SERVICE INFO – INA 0085

Различия в направляющих роликах в натяжном узле 534 0243 10 в бензиновых и дизельных двигателях

Mercedes-Benz: A 160 CDI (168.007)
до VIN J568589
A 170 CDI (168.008)
до VIN J568589

Артикульный номер: 534 0243 10

Рисунок 1: Натяжной узел 534 0243 10

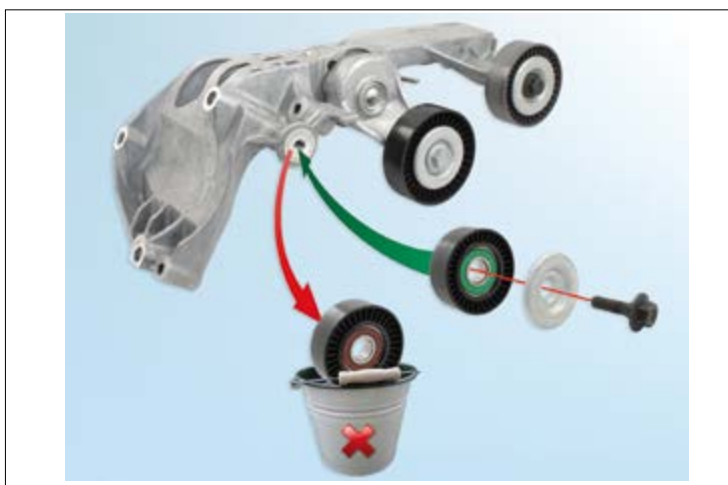
Для использования этого узла на вышеуказанных дизельных двигателях, необходимо заменить левый направляющий ролик 532 0404 30 на ролик 532 0406 30 (Рис.1).

Направляющий ролик 532 0406 30 для дизельных двигателей имеет меньший диаметр, чем ролик 532 0404 30 (Рис.2).

Убедитесь, что натяжной узел укомплектован правильным роликом перед установкой на автомобиль.
